Møte:	Medvirkning hovedaktivitet D - Gruppe 19 Forskning, undervisning og universitetsarealer RH	Prosjekt:	Nye Aker og Nye Rikshospitalet
Saksnr:	116141	Dok.dato:	21.03.2022
Møtedato:	17.03.2022 / start kl 08:30 – slutt kl 12:00	Sted:	Teams
Referent:	Ralf Kristensen	Neste møte:	Tentativt 19.05.2022

Tilbakemeldingsskjema

Møte	Møte 2 akt D	Prosjekt	Nye Aker og Nye Rikshospitalet
Saksnr	116141	Dok.dato	28.03.2022
Medvirkn.møtedato	17.03.2022	Frist for tilbakemeld	01.04.2022
Medvirkn.gr.leder	Karin C. Lødrup Carlsen

Møte	Møte 2 akt D- Gruppe 21 Kontorarbeidsplasser og møterom RH	Prosjekt	Nye Aker og Nye Rikshospitalet
Saksnr	116153	Dok.dato	11.03.21
Medvirkn.møtedato	09.03.2022 / start kl 12:35 – slutt kl 15:30	Frist for tilbakemeld	24.03.21
Medvirkn.gr.leder	Fredrik Fällman

J Bygget

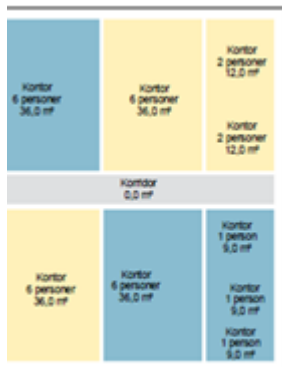
For 11.etg. I «tommelen» bør det flere stillerom og en åpen tekjøkkens løsning.

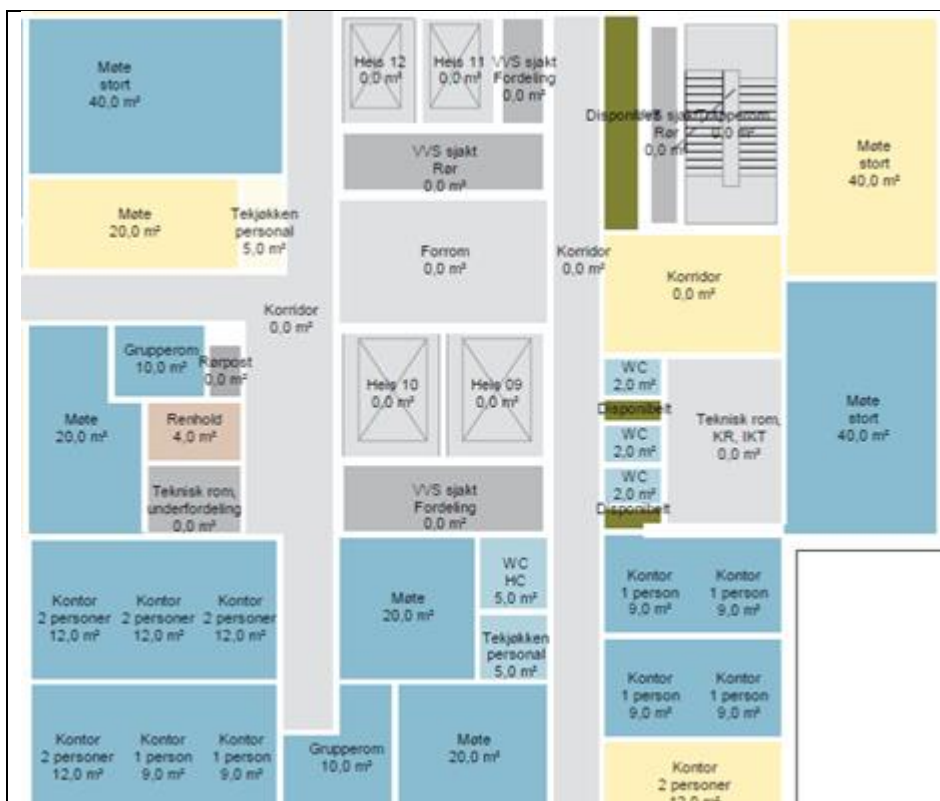
Arealet i syd med møteromsclustring sammen med FOU og kontorr ønskes løsningen som vist under.

Nye OUS ønsker i midtkjernen, mellom J1 og J2 alternativet med flest cellekontor utfra alternativet vist på underlag FOU side 61 med flest cellekontor. Dette vil gi flere en og tomanskontor og støtterom i korridor.

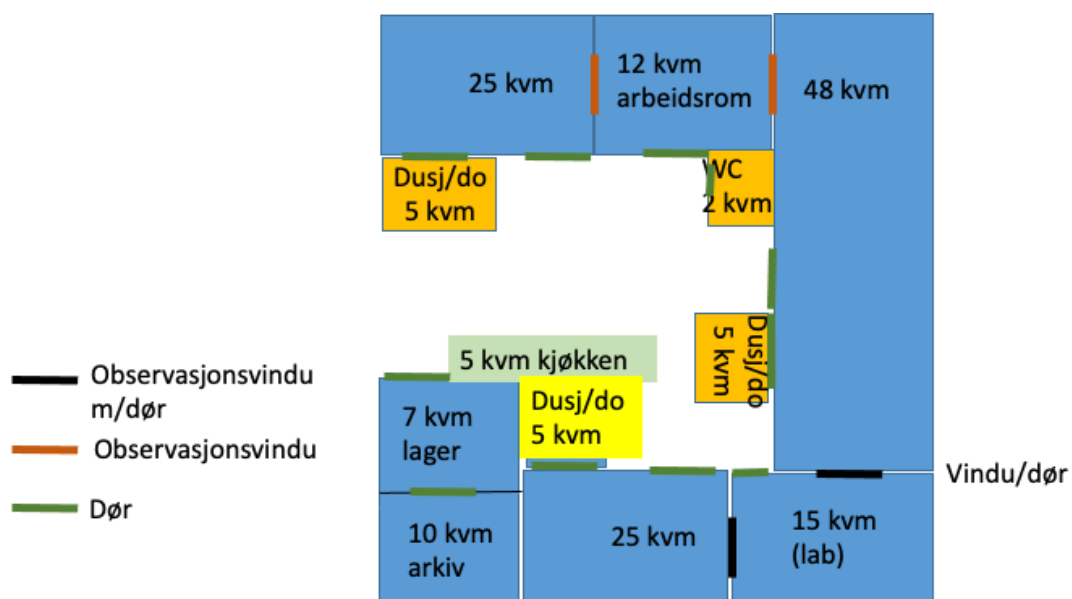
KFP-Voksne: 160m² inngår i MVG-19 «regnskap», og er lagt til Bygg J plan 7, i «tommelen».

Plasseringen *ivaretar nødvendig tilgang til akutt-funksjoner, men er ikke optimal, da en plassering nærmere intensiv/overvåkning er mer ønsket.*

Forslag til justert plassering/utforming av rom innenfor de designerte arealer er vist her:

Grupperom (10m²) plassert innenfor KFP-Voksne må flyttes ut og legges til område der pasientene er, gjerne sentralt i døgnområdet plan 7.

Plan 8: 1 forskningstun 50 m² med lab, arbeidsrom, undersøkelsesrom og lager.

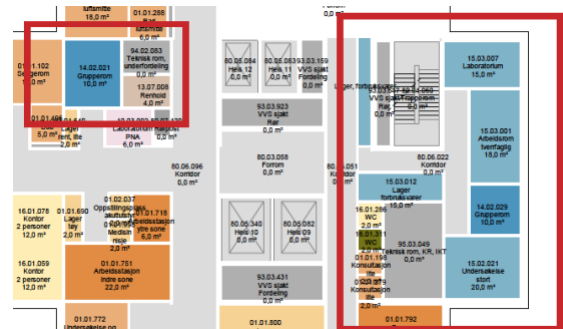
Plasseringen synes god, men **grupperom 10 m² bør flyttes primært ut nærmere der pasientene er. Alternativt bør rommene byttes, slik at undersøkelsesrom, arbeidsrom og lab henger sammen i en enhet.**

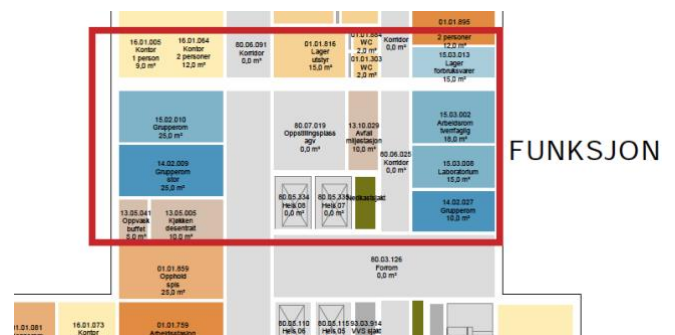
Plan 10: 1 Forskningstun på 50 m² ligger greit plassert, men bør inkludere et undersøkelsesrom, f. Eks fra plan 8 flyttet til plan 10.

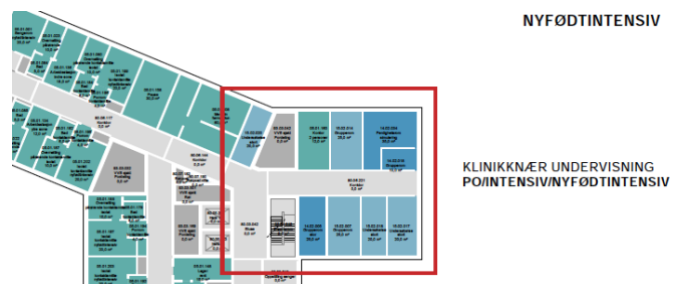
Plan 6: 3 undersøkelserom til kliniske studier ligger noe «tilfeldig» plassert rundt «tommelen».

Plasseringen av disse bør endres; enten

- Fordeles på forskningstun som per i dag ikke har undersøkelserom (pri 1)
- Legges ut i kliniske avdelinger i andre plan/funksjoner, nærhet til arbeidsrom for studiepersonell (pri 2)
- Samles til ett tun, med flere typer rom for å etablere forskningsenhet (pri 3)

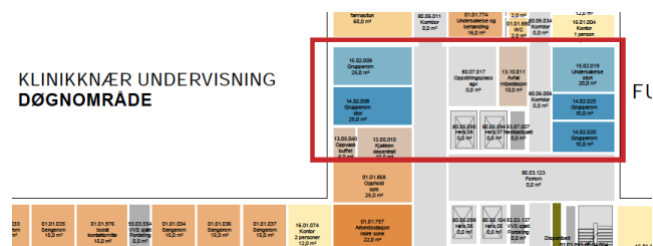
Plan 9: 1 undersøkelserom til kliniske studier bør flyttes fra nåværende plassering ved heissjakt/avfalls/miljøstasjon.

Bedre plassering vil være

- tilknytning forskningstun i plan 10 (pri 1)
- nær pasientflyt og arbeidsstasjon for forskningspersonell (pri 2)

Bygg J

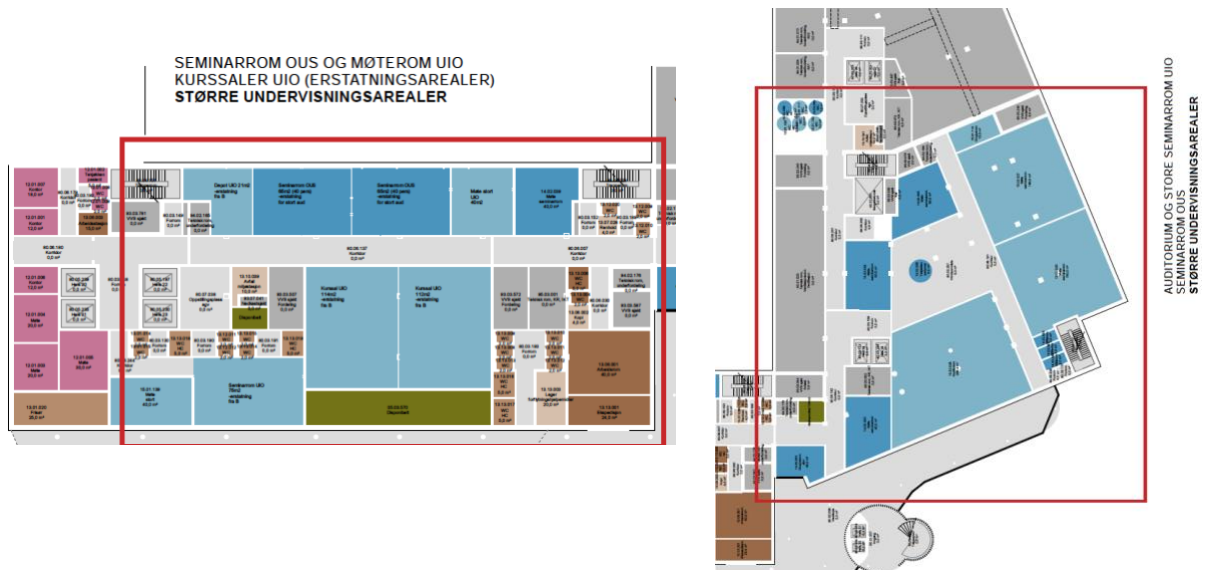
Plan 6 Nyfødt intensiv: undervisningsarealer for fellesfunksjoner. Dersom felles undervisningsarealer forblir i denne etasjen bør enheten skjermes fra øvrig virksomhet som i sin helhet er dedikert til alvorlig/kritisk syke nyfødte barn med pårørende.
